COMUNE DI CERNUSCO SUL NAVIGLIO

Campo dell'Adeguamento a7_52

**VERIFICA DI ASSOGGETTABILITA'
A VALUTAZIONE DI IMPATTO AMBIENTALE**

**STUDIO DI IMPATTO
SULLA CIRCOLAZIONE**

Tavola 10 – Interventi previsti sulla Via Torino dallo studio di fattibilità a corredo della Variante n. 1 al PGT

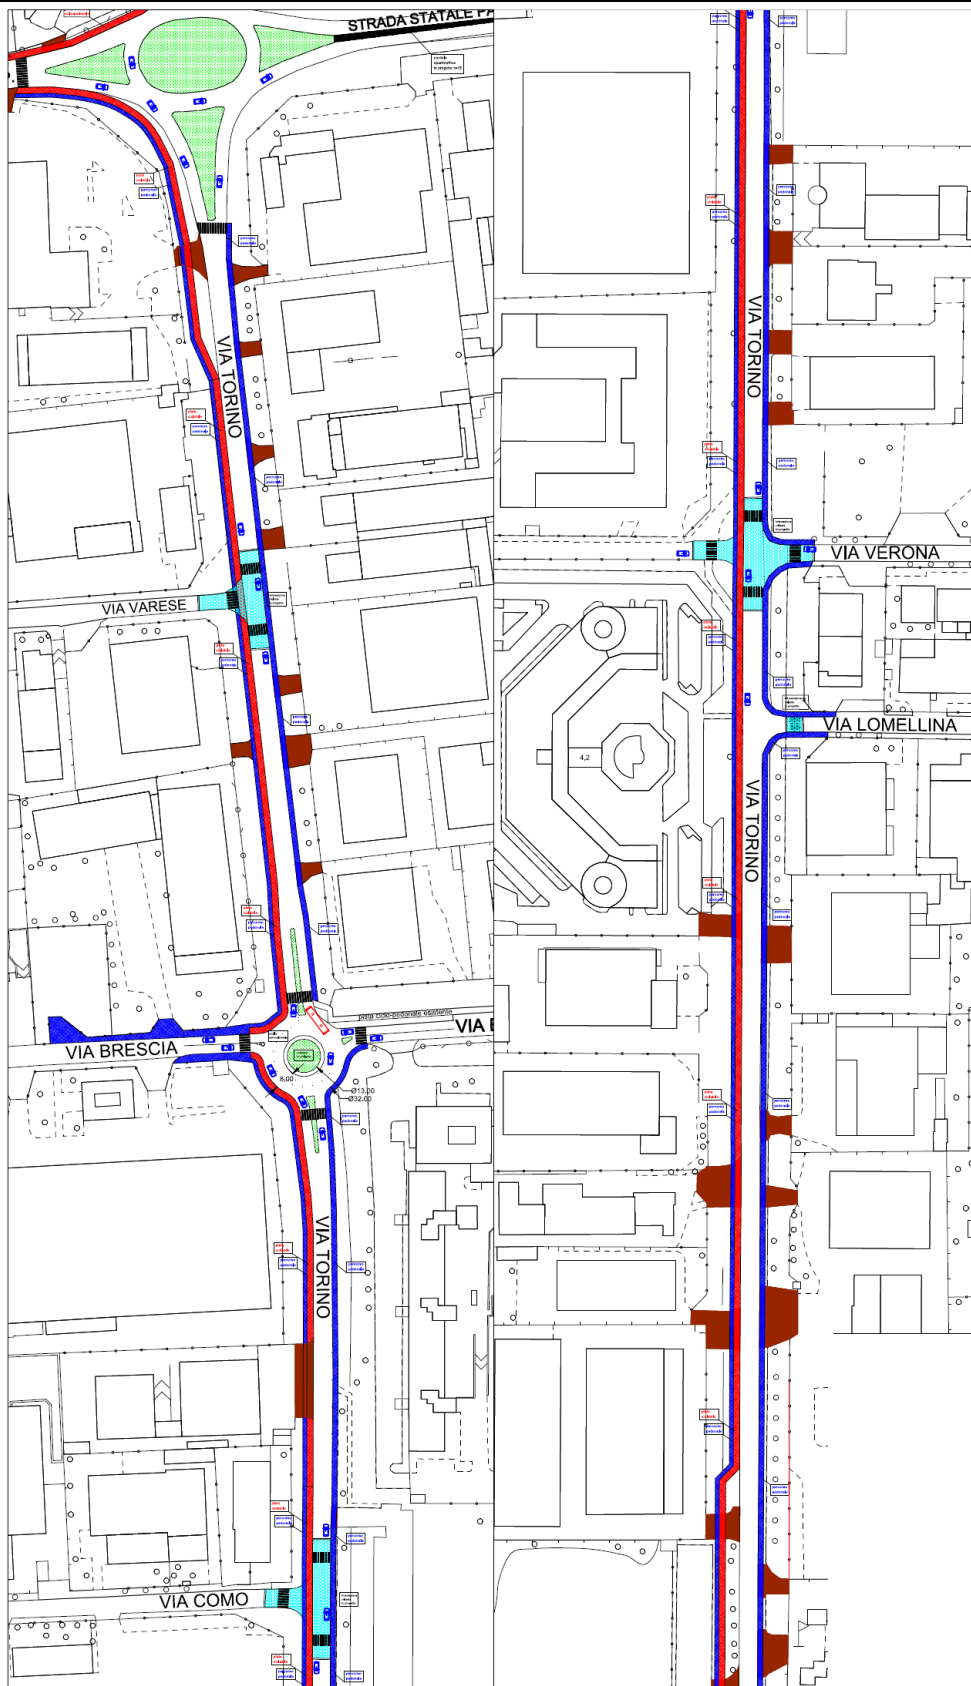
3. Valutazione della fattibilità dell'inserimento di una **nuova rotatoria di tipo compatto all'intersezione tra la Via Torino e la Via Verona** a nord del comparto in luogo dell'intersezione rialzata prevista dal PGT, questo al fine di contribuire ulteriormente alla fluidificazione e moderazione del traffico e contribuire, parimenti, alle inversioni di marcia dei veicoli, riducendo la percorrenza veicolare a tutto vantaggio degli aspetti economico-ambientali, a seguito degli interventi già realizzati sull'asse di Via Torino nella sua porzione Sud, nell'ambito del P.A. del campo A7_53, e a seguito delle inibizioni delle svolte a sinistra di immissione ed egresso alle varie realtà commerciali dislocate lungo tale porzione dell'asse;

- si conferma la necessità della rotatoria tra via Torino e via Verona come ribadito dal predetto studio sulla circolazione e dal PGTU recentemente approvato;

Tavola 11 - Continuità della pista ciclabile e del camminamento a latere in corrispondenza dello sbocco carraio

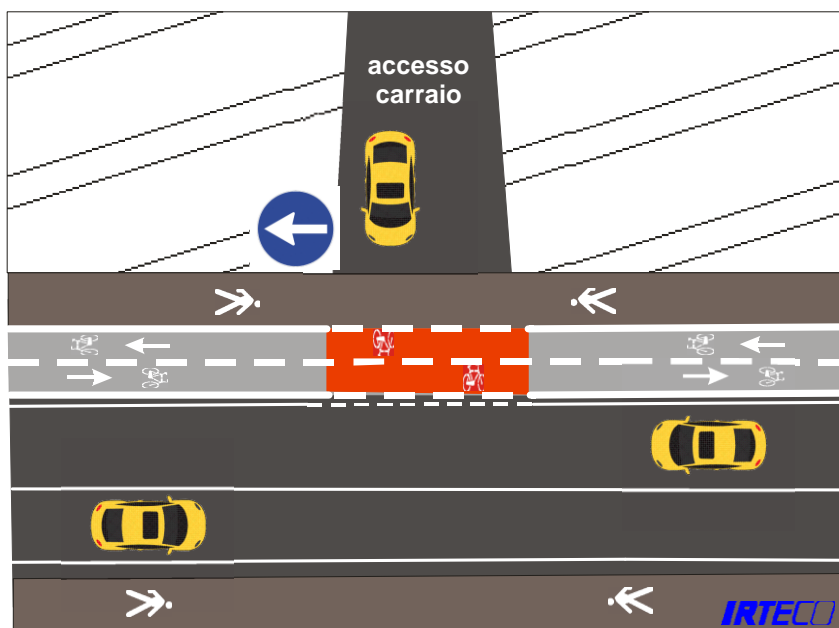
4. Particolare attenzione dovrà essere posta alla cucitura tra il sistema di **accesso/egresso al/dal comparto** con la prevista pista ciclabile in asse Ovest e con il percorso pedonale a latere della stessa, al fine di garantire la massima sicurezza all'utenza debole che fruisce dell'itinerario ciclopedonale. **In corrispondenza dello sbocco carraio**, o dell'accesso ad aree di parcheggio interne alla struttura commerciale, **deve essere garantita la continuità del marciapiede e del percorso ciclabile a latere**, garantendo possibilmente continuità altimetriche. **Il varco carraio non deve rappresentare in alcun modo un'interruzione del percorso ciclabile e pedonale**, non si tratta di un'intersezione o di un attraversamento e, pertanto, non dovrà essere realizzata la specifica segnaletica orizzontale e non deve essere posto il segnale di fine dell'obbligo del percorso ciclopedonale a monte dello sbocco. **Si suggerisce** in ogni caso, **la colorazione rossa del tappetino di usura della corsia ciclabile** per una lunghezza longitudinale di almeno 7 metri centrata sullo sbocco carraio; detta lunghezza dovrà essere opportunamente adeguata qualora lo sbocco carraio abbia una sezione trasversale superiore ai 5 metri.
